ACTA COMITÉ TÉCNICO DE PATRIMONIO N°17

CARTAGENA DE INDIAS 31 DE AGOSTO DEL 2022

ACTA No. 17

VISTA EN ELEVACION FACADA APUNTAMIENTO DE ARCADAS
ESC-----1:20

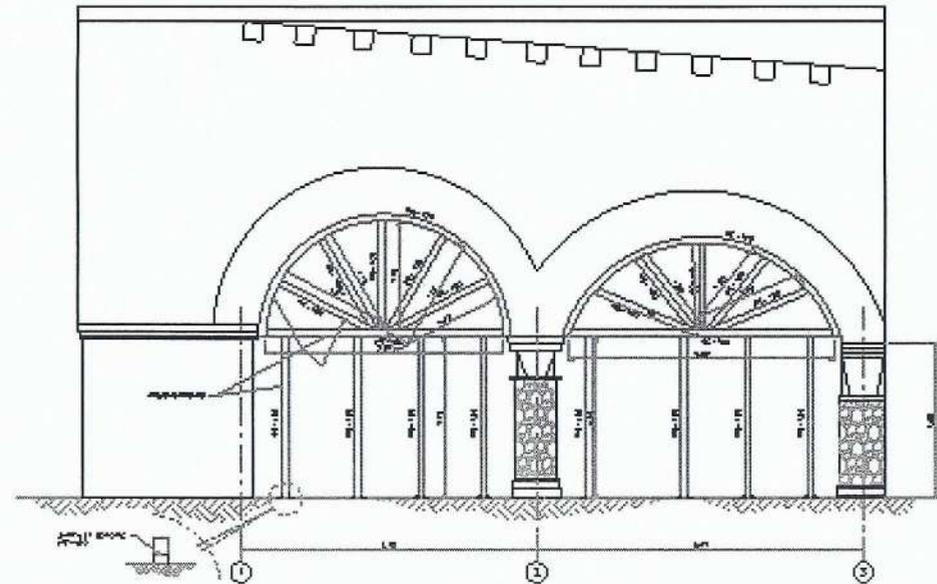
Presentada la propuesta y con el cumplimiento de los requisitos formales y habiendo analizado su contenido, el Comité Técnico de Patrimonio Histórico y Cultural, órgano Asesor de la alcaldía de Cartagena de Indias emite **CONCEPTO FAVORABLE** para el proyecto consolidación estructural casa del portal, teniendo en cuenta las siguientes observaciones:

- Se solicita un plano de ubicación de la casa donde adicional a la documentación presentada.

FP FACHADA FRONTAL PROPUESTA
Escala 1:50

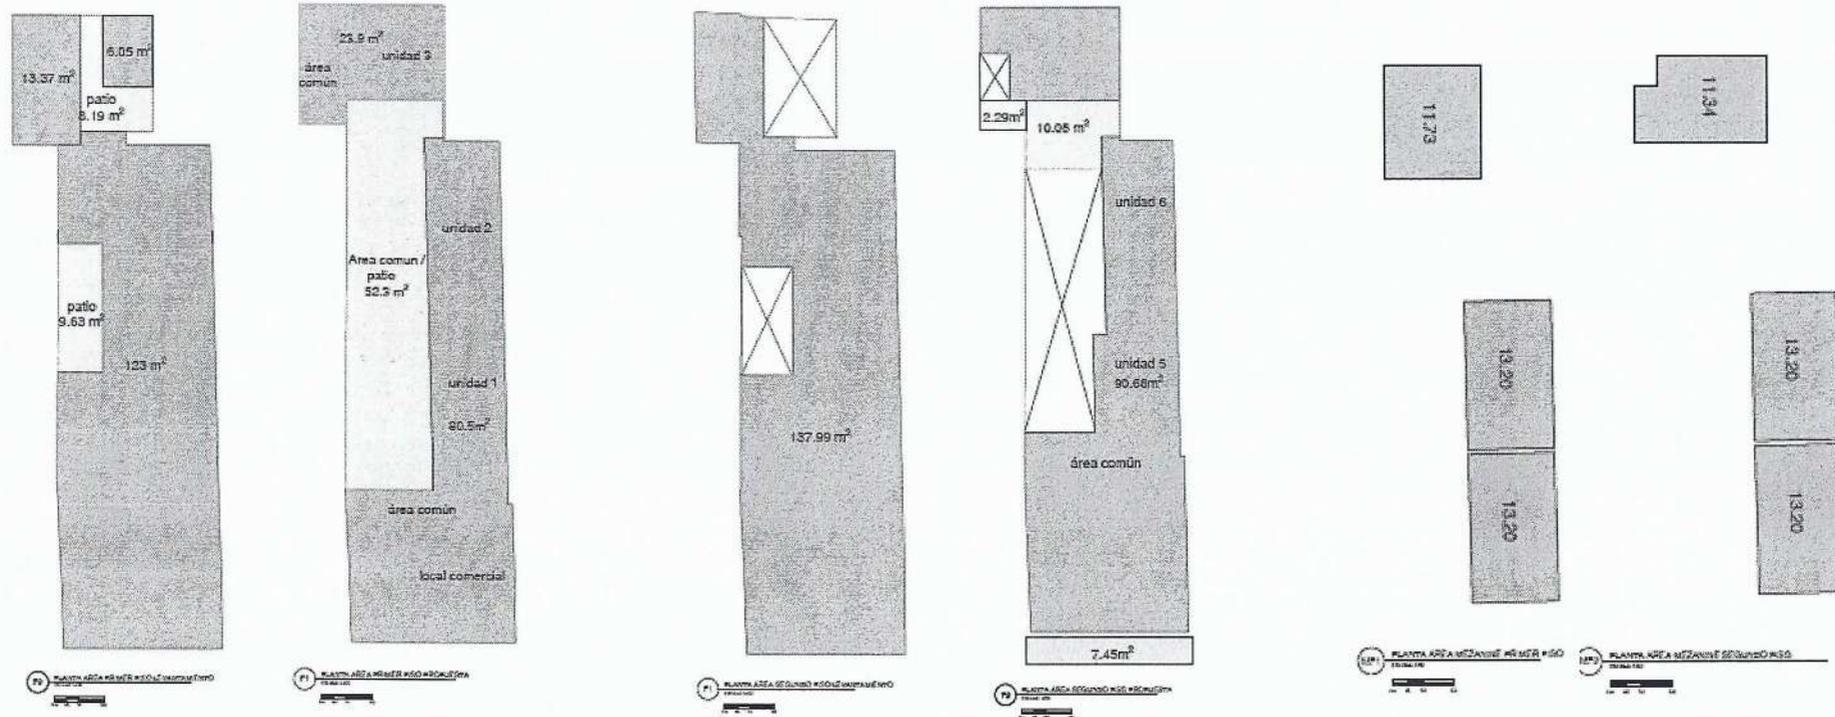
- El tipo de obra "Acondicionamiento" no se puede confundir con la categoría de intervención "Adecuación". La categoría de intervención Adecuación contempla el tipo de obra Acondicionamiento, el cual no permite la construcción de mezanines para la tipología CASA ALTA POR SOBREELEVACION, sino únicamente para la tipología Casa Alta con Entresuelo (Art. 442 Decreto 0977 de 2001).
- Subsanar todas las demás observaciones del comité donde se estudió anteriormente.
- Se le solicita a la oficina de la División de Patrimonio realizar visita técnica para constatar el estado del predio y el levantamiento.

LEVANTAMIENTO PRIMER PISO

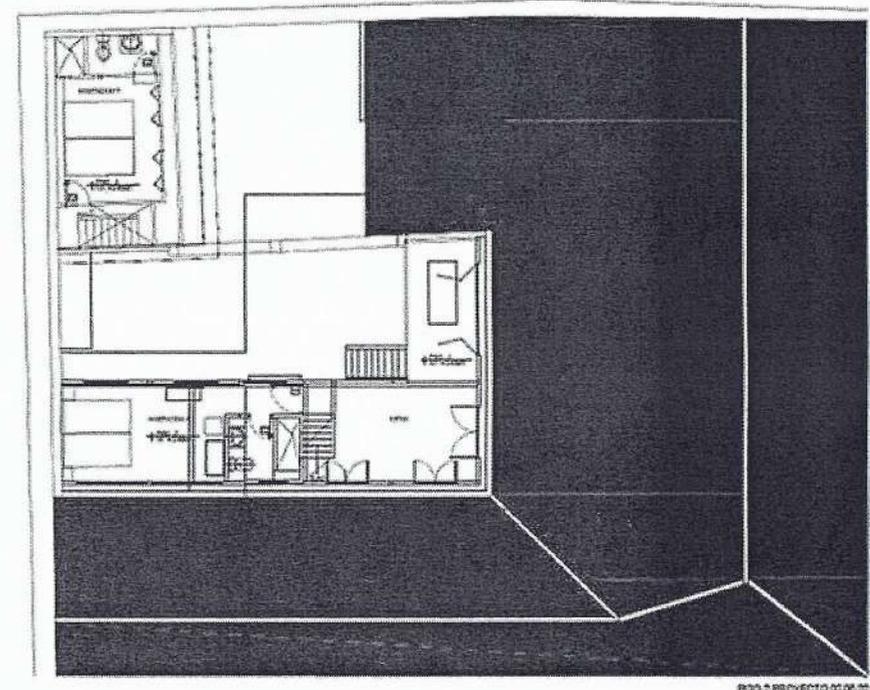
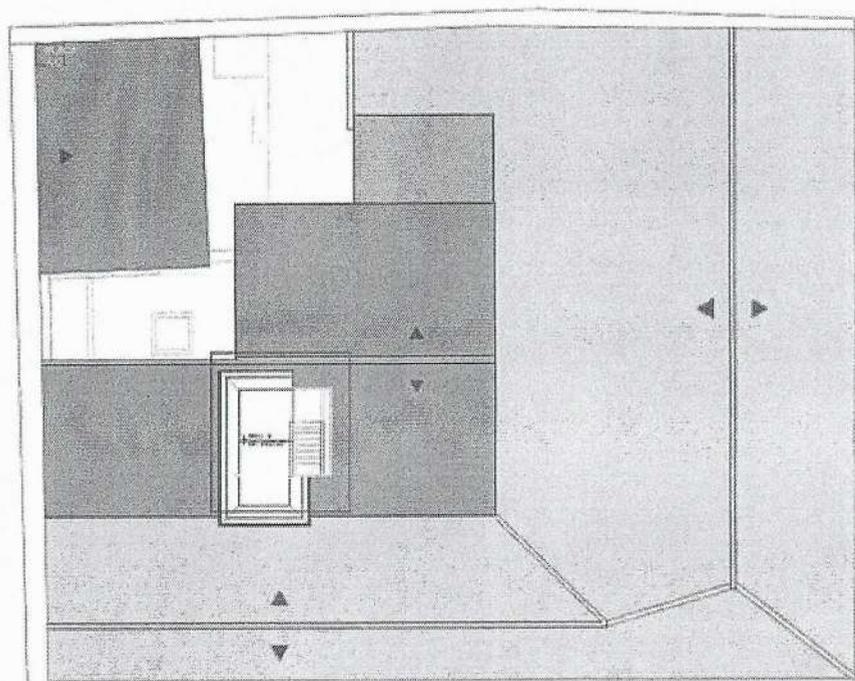
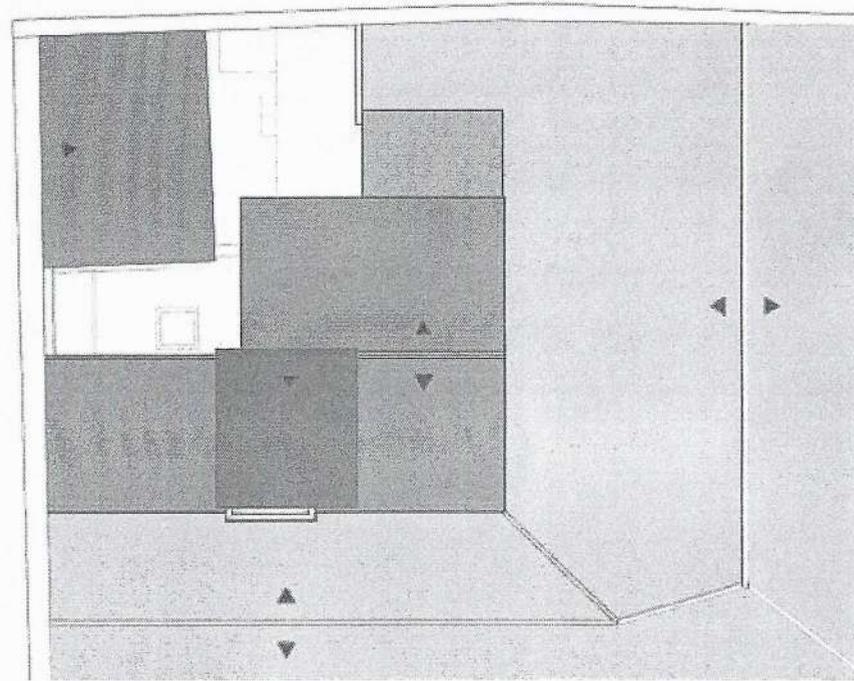
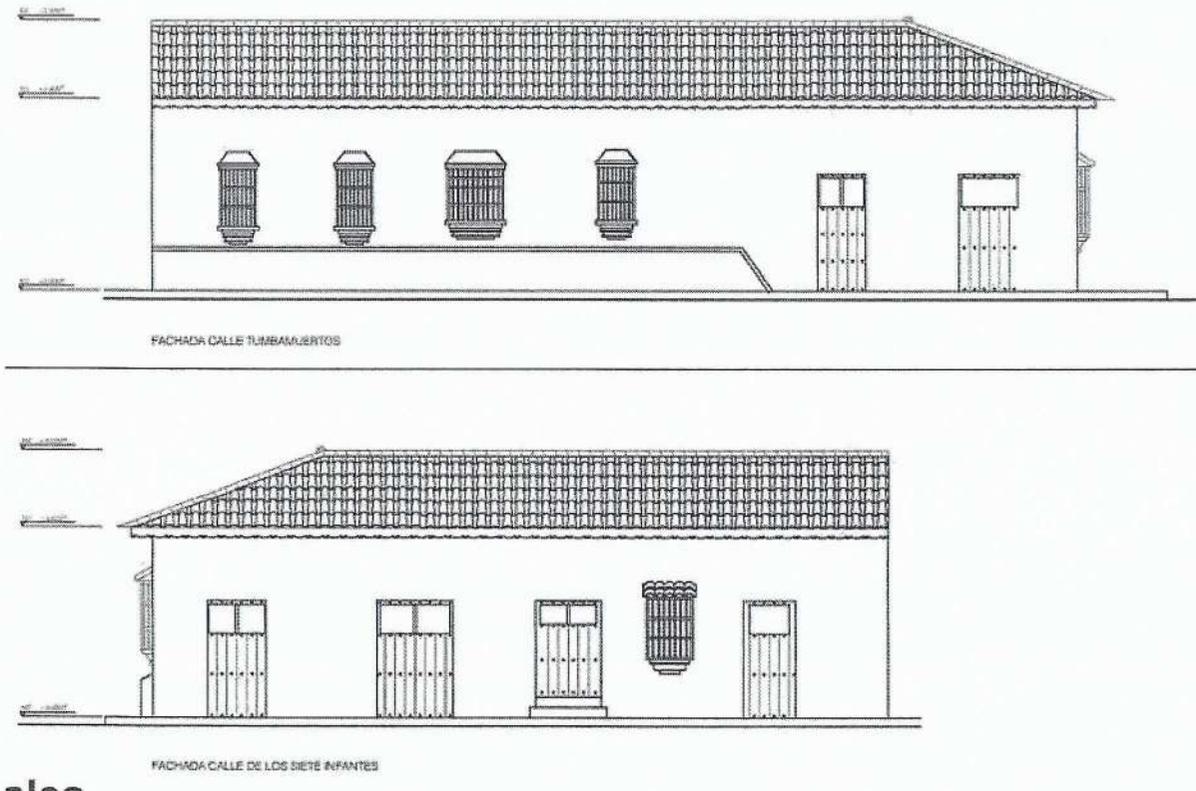
Consideraciones: No aporta la documentación necesaria para ser estudiado correctamente, como planimetría de propuesta, fotografías interiores que sustenten la planimetría de levantamiento aportada.

- Se le solicita a la oficina de la División de Patrimonio realizar visita técnica para constatar el estado del predio y el levantamiento.
- Se solicitan planos de calificación y criterios de intervención de la propuesta.

DETALLES TANQUE GAS LICUADO DE PETROLEO GLP - 1.200 GLS

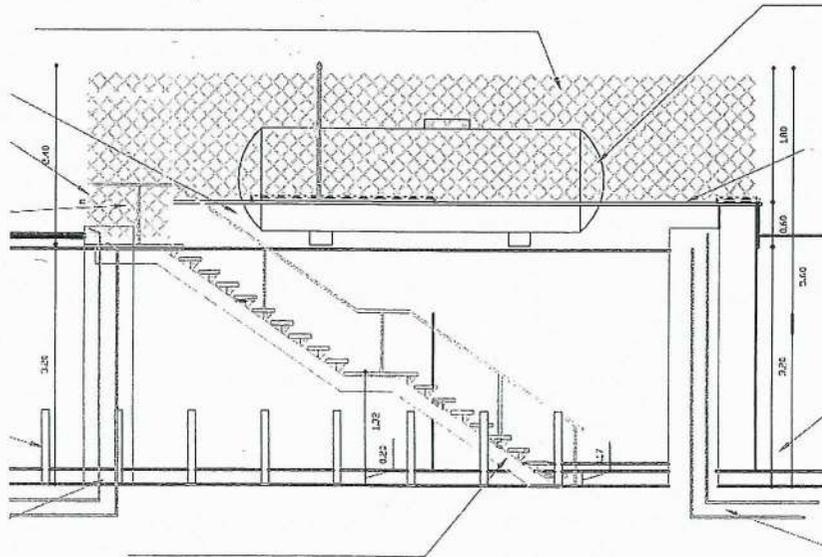
OBSERVACIONES DEL COMITÉ: Presentada la propuesta y con el cumplimiento de los requisitos formales y habiendo analizado su contenido, el Comité Técnico de Patrimonio Histórico y Cultural, órgano Asesor de la alcaldía de Cartagena de Indias emite **CONCEPTO FAVORABLE** para el proyecto propuesta Tanque Elevado, teniendo en cuenta las siguientes observaciones:

•El Comité solo se pronuncia en cuanto a lo estético y la inserción de la propuesta en el contexto del paisaje patrimonial, de ninguna manera en cuanto a lo funcional o a la seguridad y riesgos que suponga la intervención propuesta. Para esto, se recomienda acudir al concepto de la oficina de gestión del riesgo distrital.

**MONUMENTO A GABRIEL
GARCIA MARQUEZ**

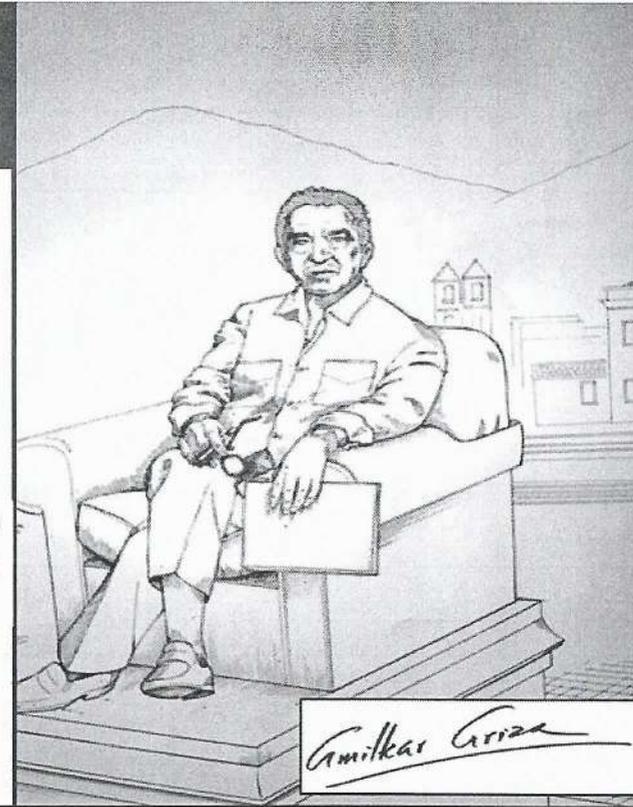
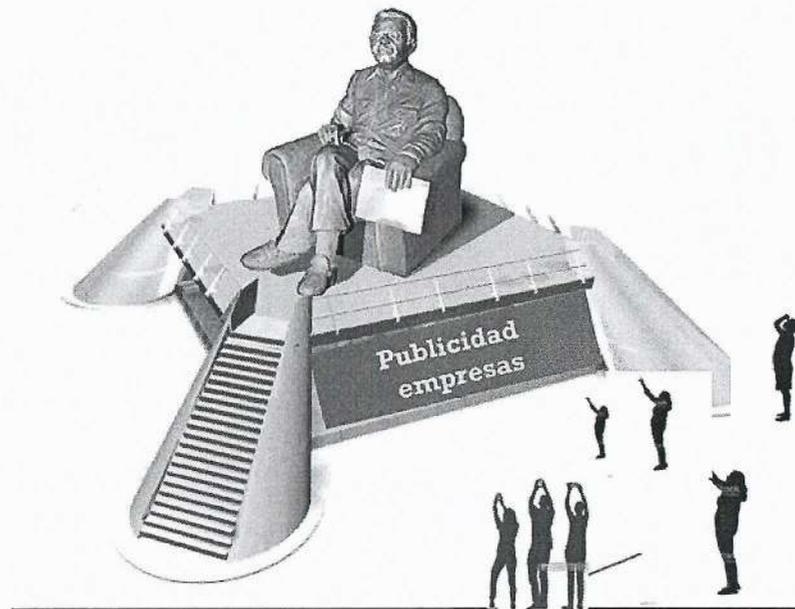
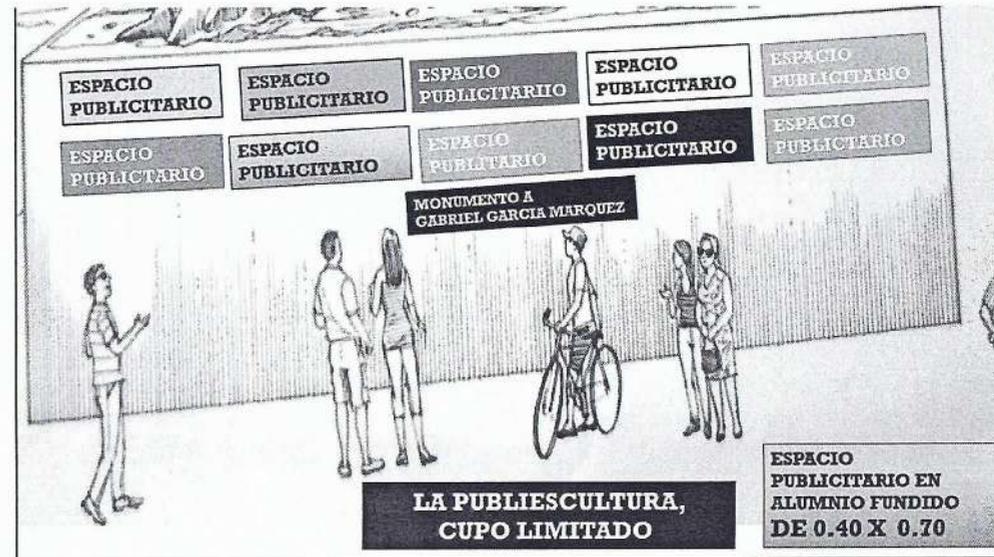
No aporta documentación legal, ubicación de la instalación ni detalles de ningún tipo de la instalación, planimetrías, etc.

El comité se pronuncia con base a proyectos que sean de su competencia, en este caso no se puede estudiar el proyecto por falencias en la información y debido a que no se conoce la ubicación exacta de este proyecto, si va a estar en el contexto patrimonial. Asimismo no se presentan planos de la propuesta.

LEV. ARQUITECTONICO - CORTE B-B'

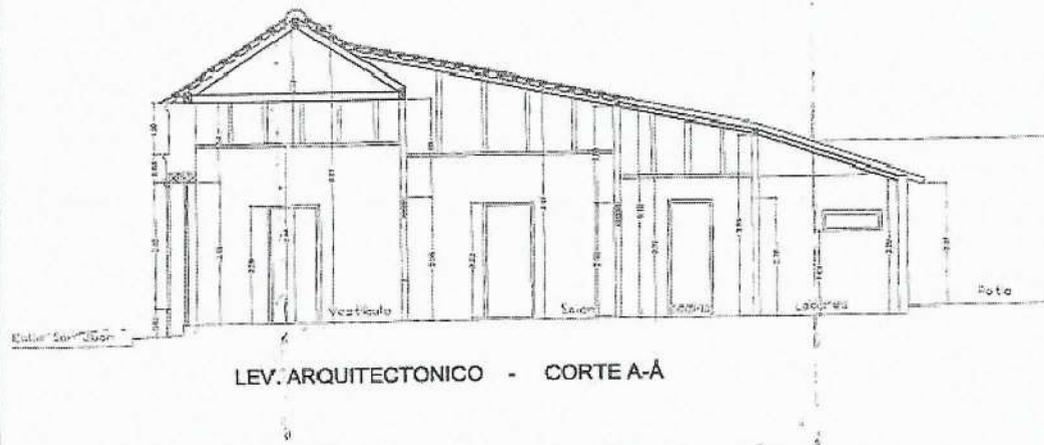
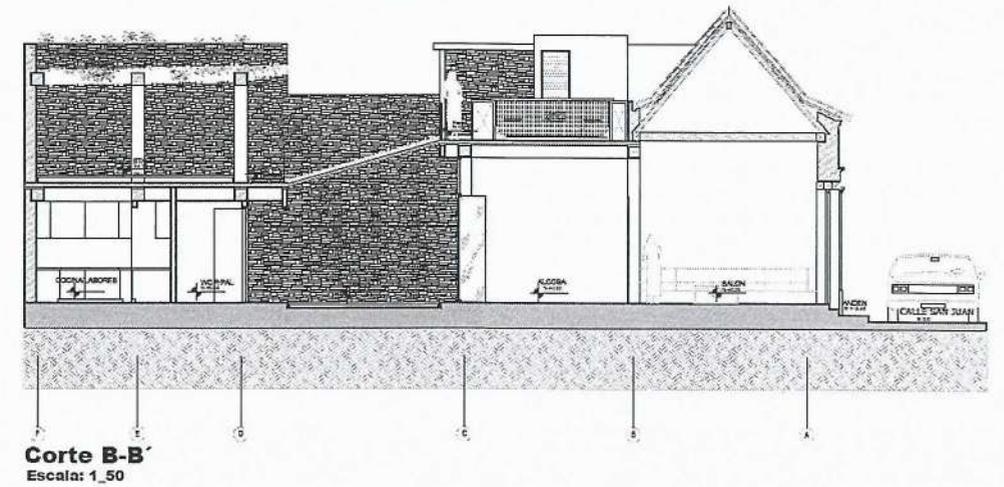
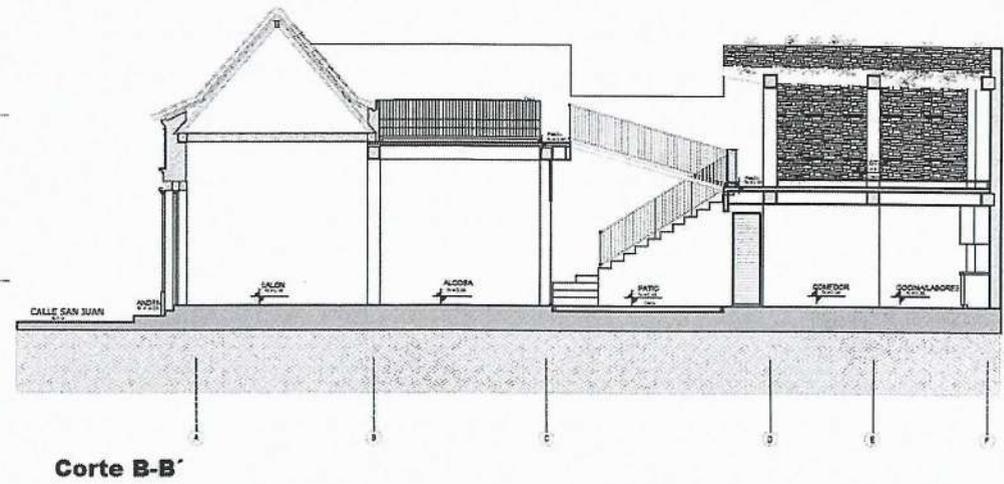
1. Deberá revisar la altura de la cubierta y los ángulos en el núcleo básico de la primera crujía.
- 2 se requieren los cortes del levantamiento
3. Eliminar el puente ya que modifica la lectura tipológica en planta

- El predio presenta proceso sancionatorio actualmente por obras diferentes a las aprobadas inicialmente, debe surtir el procedimiento a que haya lugar y las sanciones que amerite.
- Presentar los planos en los tres momentos: primeramente previo a la intervención, el estado actual y la propuesta final, con el fin de aclarar cual va a ser la subsanación.

En cuanto al anterior punto, podemos decir que los ángulos que se manejaron en la modificación de la propuesta son los mismos ángulos y alturas aprobadas en los alcances otorgados según oficio IPCC-OFI-0002420-2019 y soportados en acta Nro.33 de fecha 17 de octubre de 2019, Lo cual consideramos fue evaluado y aprobado en otrora por tan honorable corte.

En cuanto al anterior punto, podemos decir que el inmueble en cuestión posee una tipología de Casa Accesorio y una categoría de intervención (RF:A) Restauración de fachada y Adecuación Interna, es decir el inmueble comparte dos categorías de intervención, la Restauración Tipológica solo aplicable a nivel de Fachada Principal, en la cual a propuesta de Modificación cumple a cabalidad; y la categoría Adecuación Interna solo aplicable en la parte interior del inmueble, esta categoría, se le otorga a los inmuebles que no poseen notables valores arquitectónicos o no tienen correspondencia con las tipologías históricas, pero poseen una adecuada inserción en el contexto patrimonial; es decir, el espíritu de la norma no me obliga como proyectista a mantener una lectura tipológica en planta, sin embargo si a mejorar las condiciones de habitabilidad asegurando su funcionalidad, lo cual también la propuesta cumple a cabalidad.
